广州博厦建筑设计研究院有限公司
GUANGZHOU BOSHA INSTITUTE OF ARCHITECTURAL DESIGN CO., LTD
施工图变更(修改)通知单
NOTIFICATION OF DRAWINGS REVISIONS

建设单位 CLIENT	三明市闽新集团房地产开发有限公司	抄送 COPY TO	
项目名称 PROJECT NAME	建设佳园1#楼	业务号 PROJECT NO	YA2022SQ(建)033
子项编号 Sub-Project No.		专业 DISCIPLINE	建筑
主送 SEND TO	建设单位	有关图纸编号 DRAWINGS NO	01
		修改依据 DESCRIPTION BASIS	建设单位要求更改

一层局部平面图(变更后) 1:100

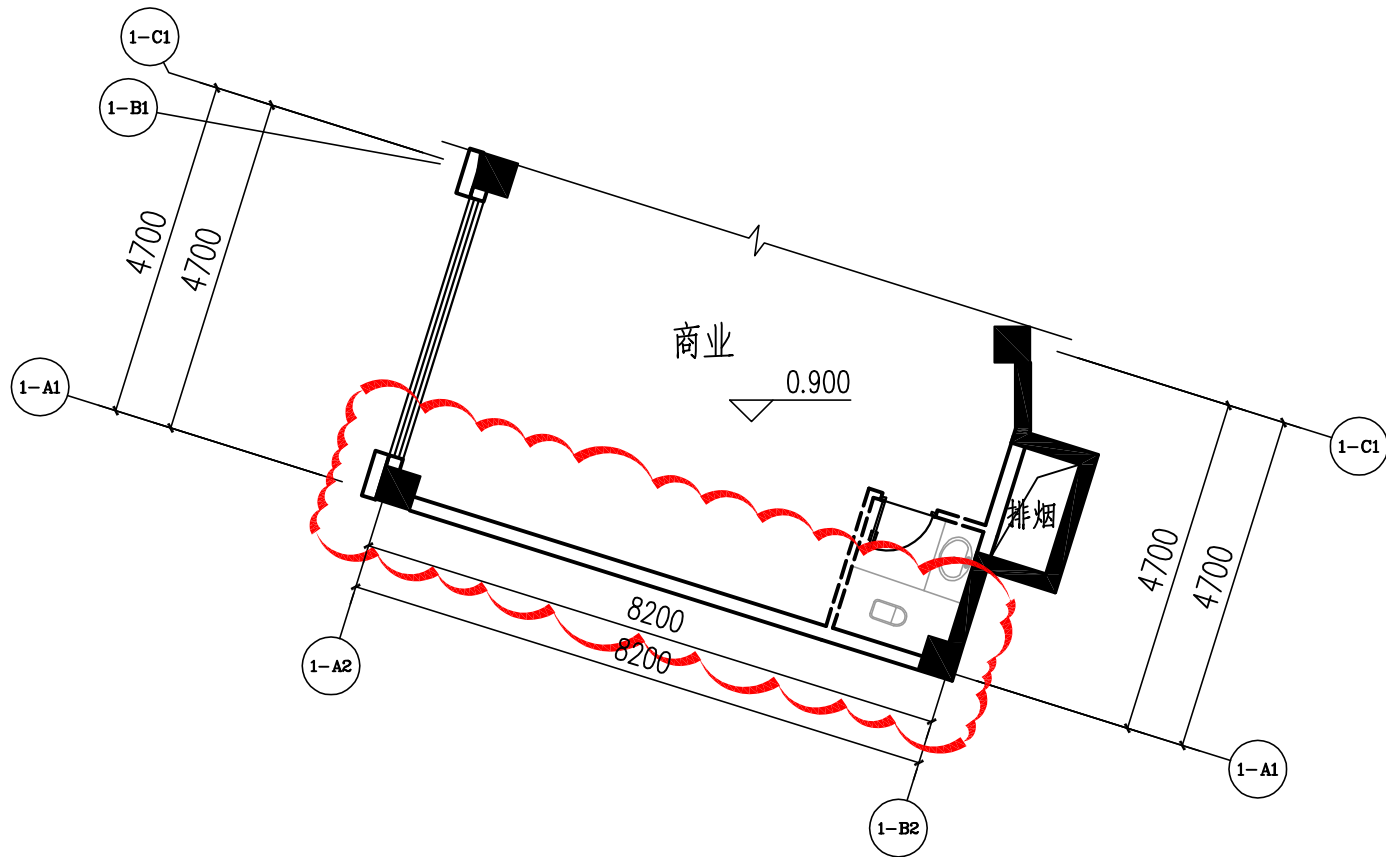
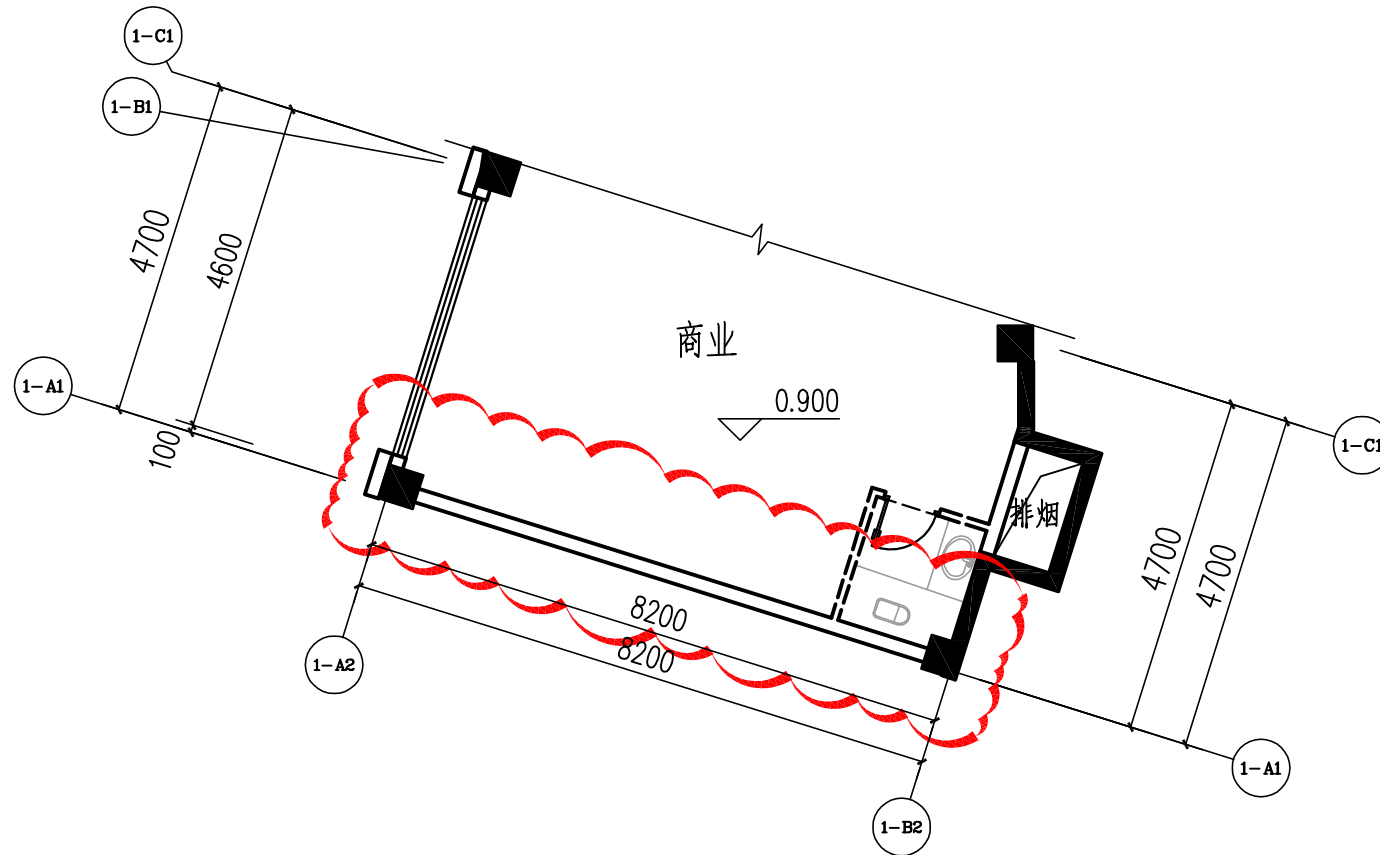
1、1-A2轴至1-B2轴交1-A1轴至1-C1轴墙体向1-C1轴位移0.10米,面积减少0.739平方米,详见:一层局部平面图(变更后)云线处。

二~二十七层局部平面图（变更后） 1:100

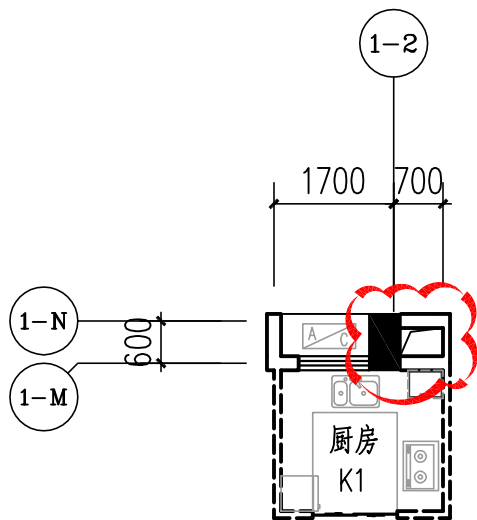
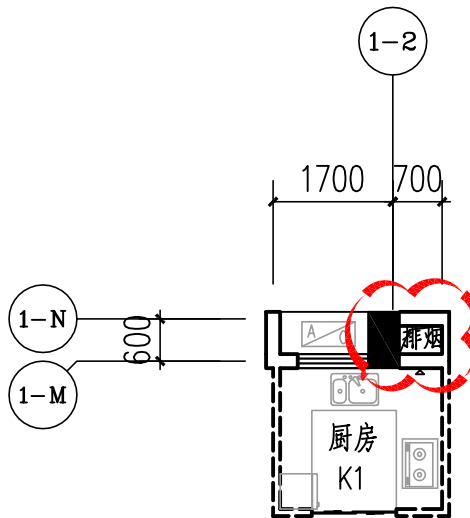
1、1-2轴至1-M轴造型变化为烟囱，面积增加0.630平方米，详见：二~二十七层局部平面图（变更后）云线处。

二~二十七层局部平面图 (变更后) 1:100

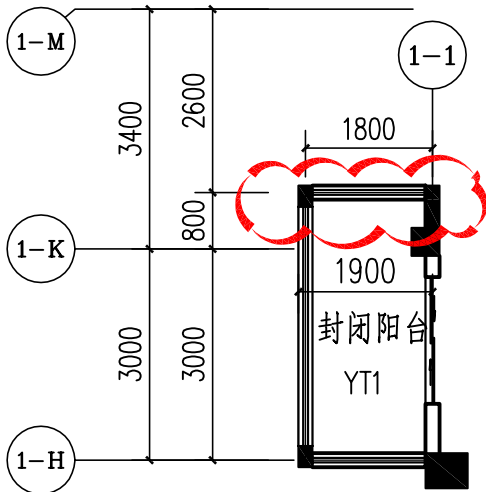
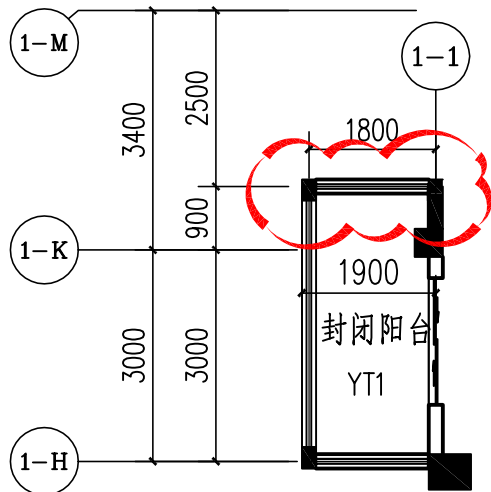
1、1-1轴交1-K轴封闭阳台向1-M轴扩大0.10米,面积增加0.180平方米,详见:二~二十七层局部平面图(变更后)云线处。

二~二十七层局部平面图 (变更后) 1:100

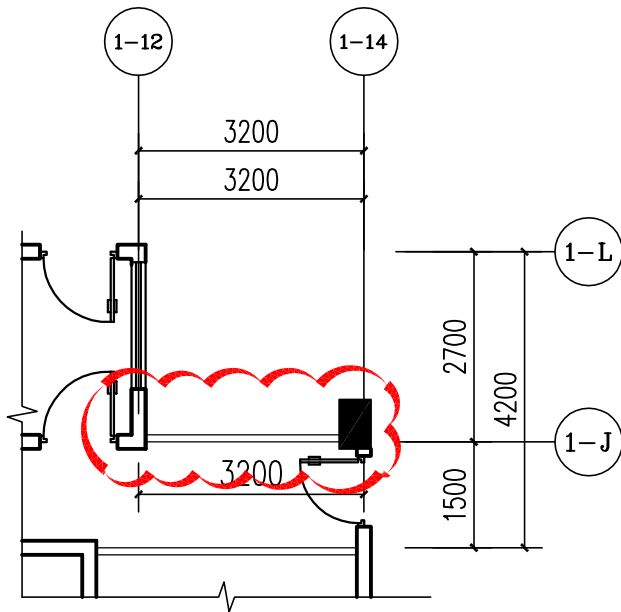
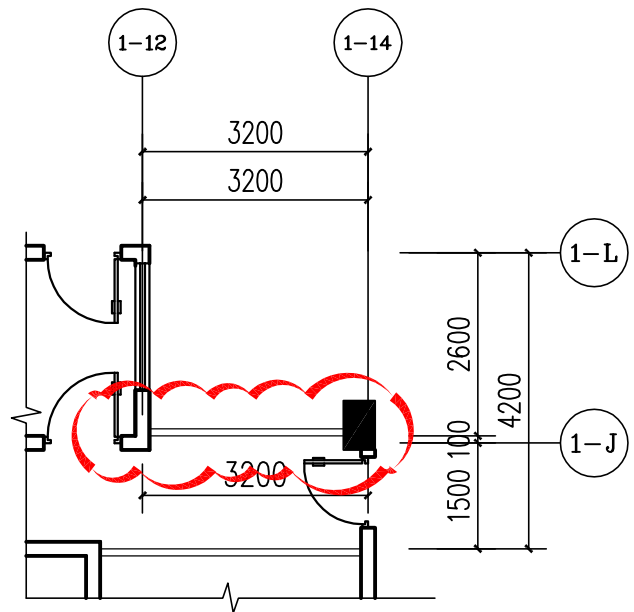
1、1-12轴至1-14轴交1-J轴走廊向1-L轴扩0.10米,面积增加0.137平方米,详见:二~二十七层局部平面图(变更后)云线处。

四~十层局部平面图（变更后） 1:100

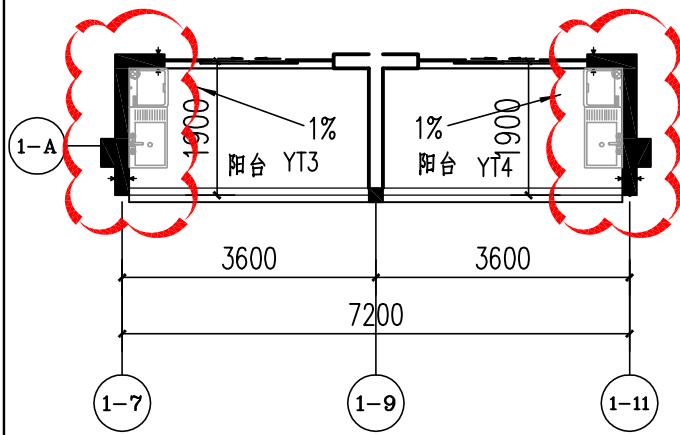
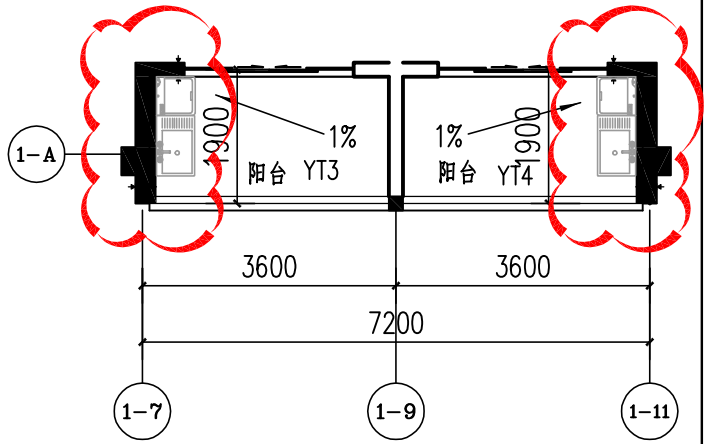
1、1-7轴交1-A轴阳台剪力墙增厚0.10米,面积增加0.160平方米,详见:四~十层局部平面图(变更后)云线处。

一层局部平面图（变更后） 1:100

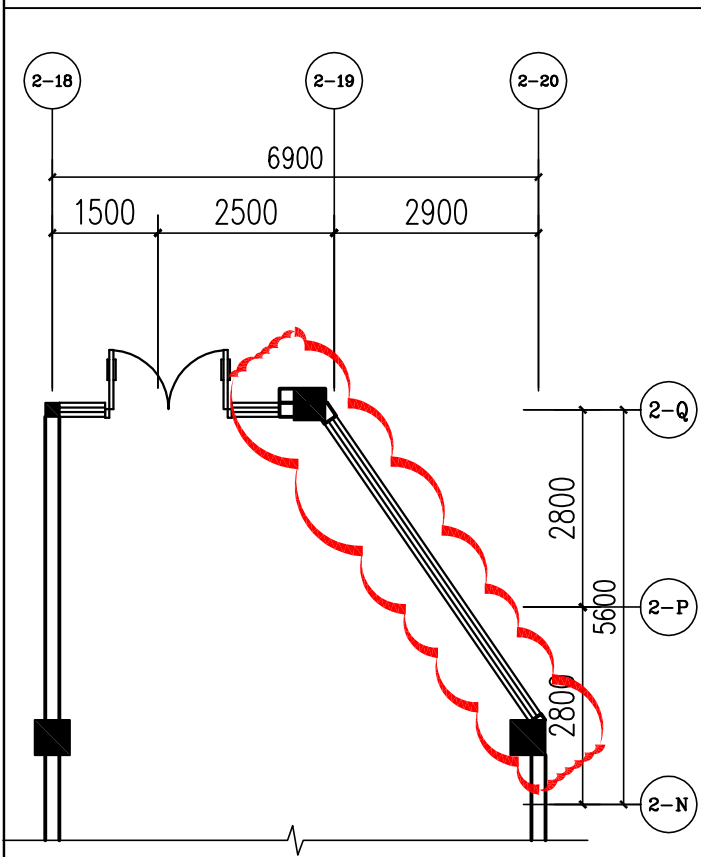
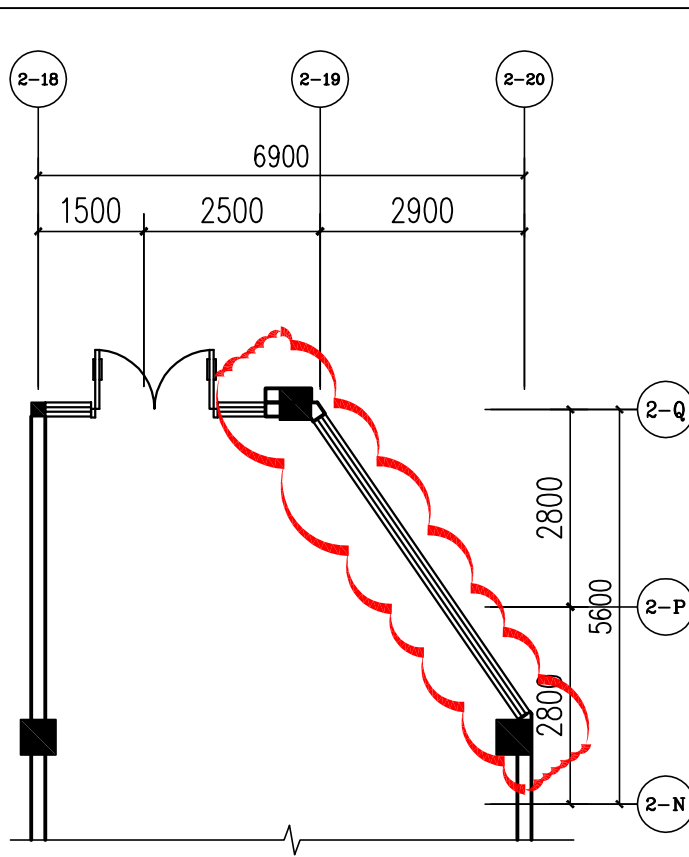
1、1、2-N轴至2-Q轴交2-19轴至2-20轴商业墙体调整，面积增加0.371平方米，详见：一层局部平面图（变更后）云线处。

二层局部平面图（变更后） 1:100

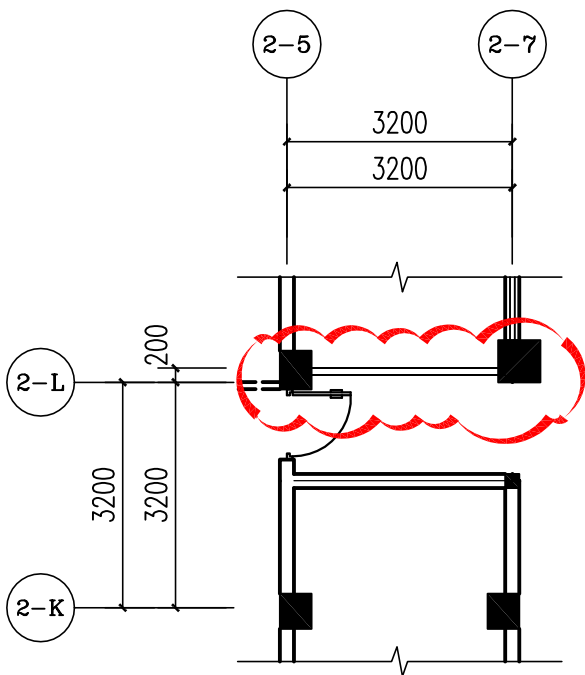
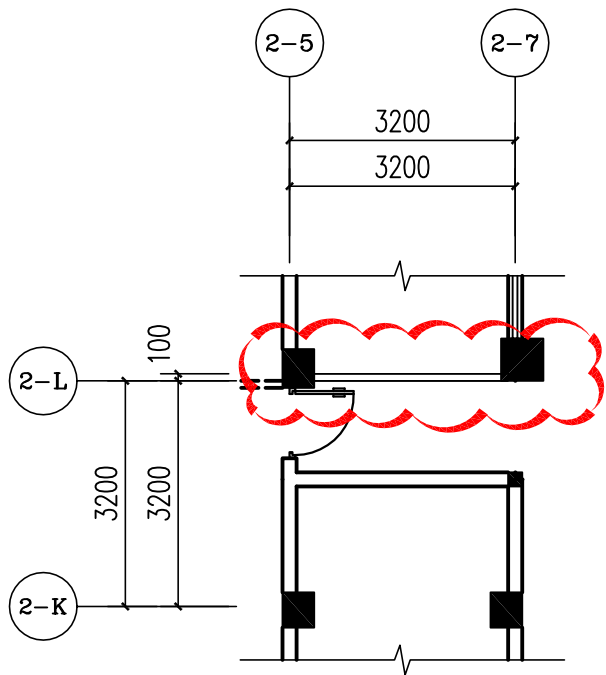
1、2-5轴至2-7轴交2-L轴走廊向2-K轴缩0.10米,面积减少0.134平方米,详见:二层局部平面图(变更后)云线处。

三层局部平面图（变更后） 1:100

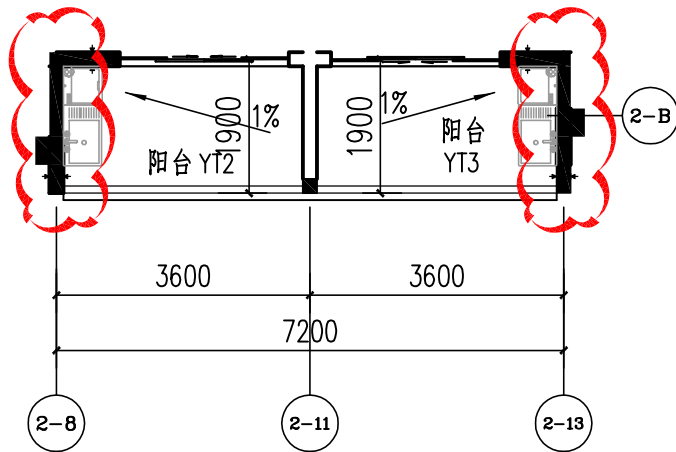
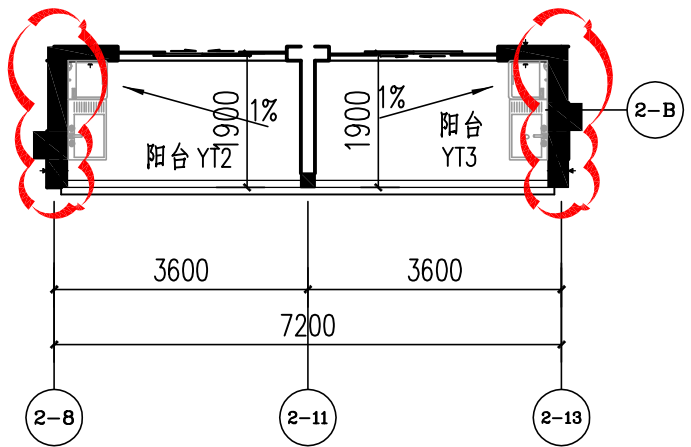
1、2-8轴、2-13轴交2-B轴阳台剪力墙结建不一致，面积增加0.095平方米，详见：三层局部平面图（变更后）云线处。

四~七层平面图（变更后） 1:100

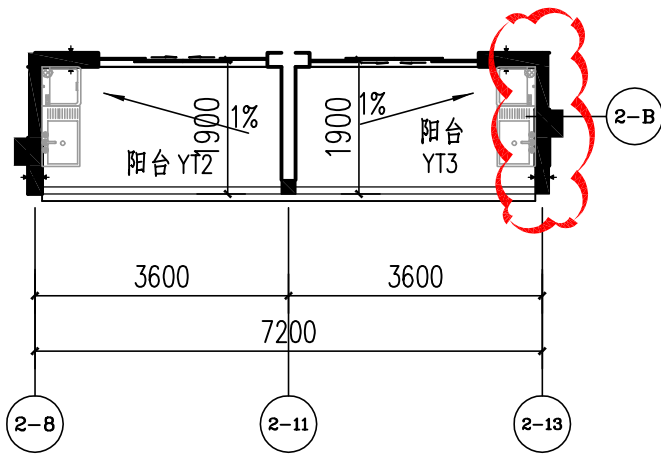
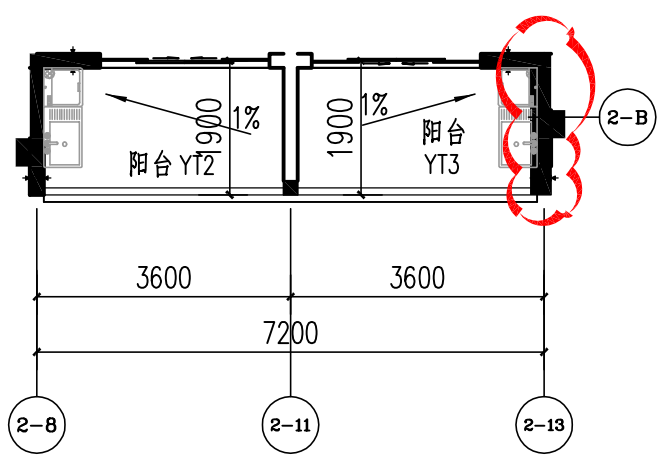
1、2-13轴交2-B轴阳台剪力墙增厚0.10米，面积增加0.085平方米，详见：四~七层平面图（变更后）云线处。

一层局部平面图（变更后）

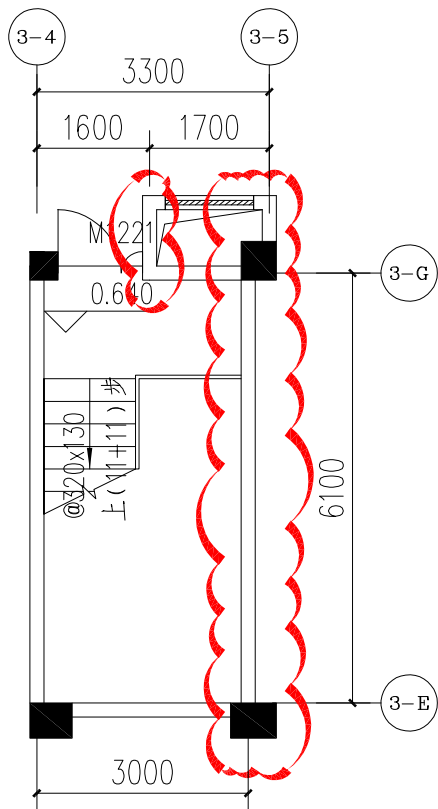
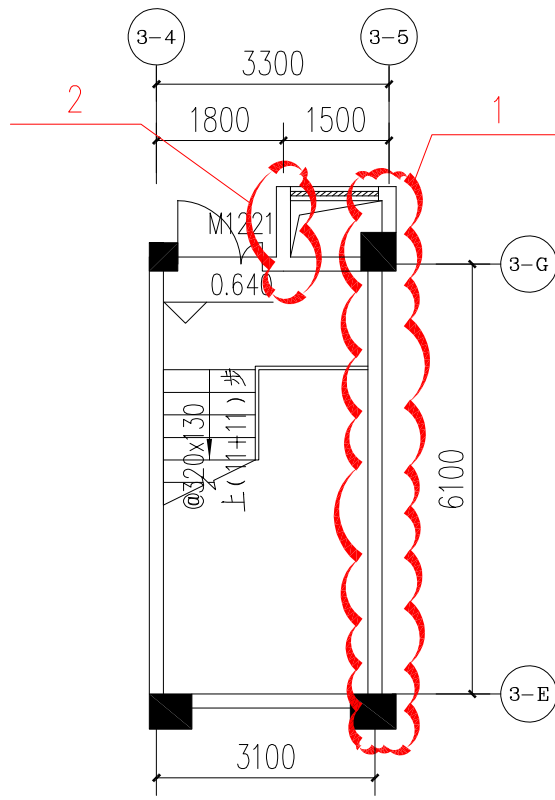
- 1、3#楼一层3-F至3-E轴交3-5轴墙体向3-9轴位移0.1米，详见一层局部平面图（变更后）云线处。
- 2、3#楼一层合用前室旁风井尺寸调整，面积减少0.20平方米，详见一层局部平面图（变更后）云线处。

二层局部平面图（变更后）

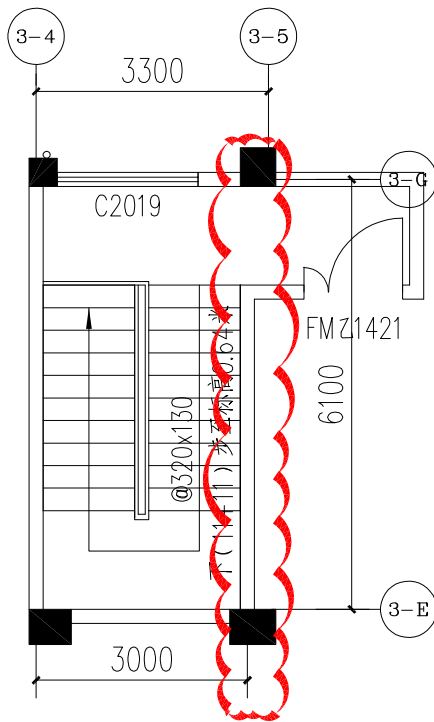
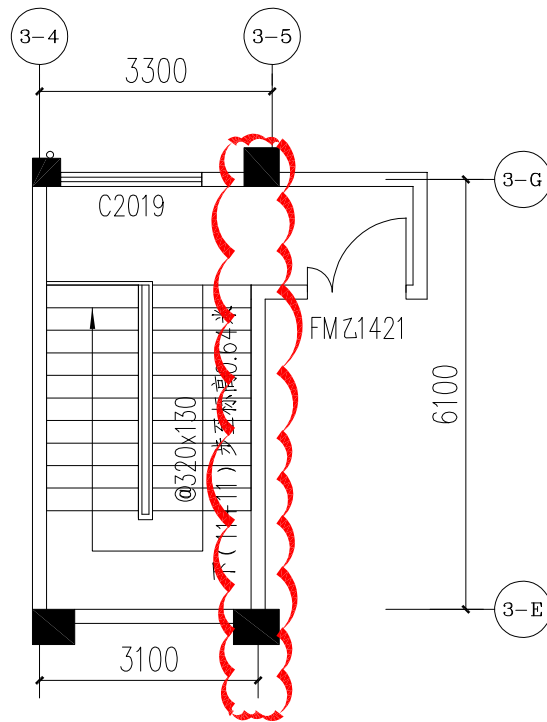
3、3#楼二层3-F至3-E轴交3-5轴墙体向3-9轴位移0.1米，详见二层局部平面图（变更后）云线处。

二层局部平面图（变更后）

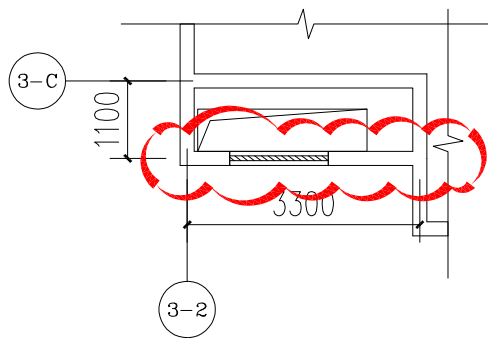
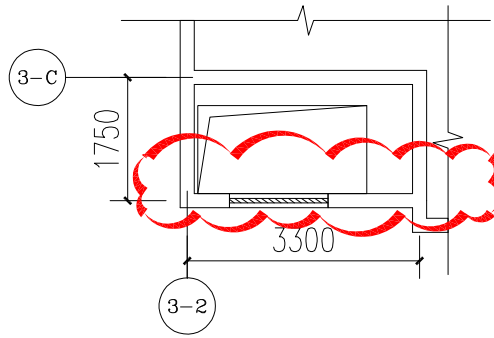
4、3#楼一层3-A交3-2轴风井墙调整，详见二层局部平面图（变更后）云线处。
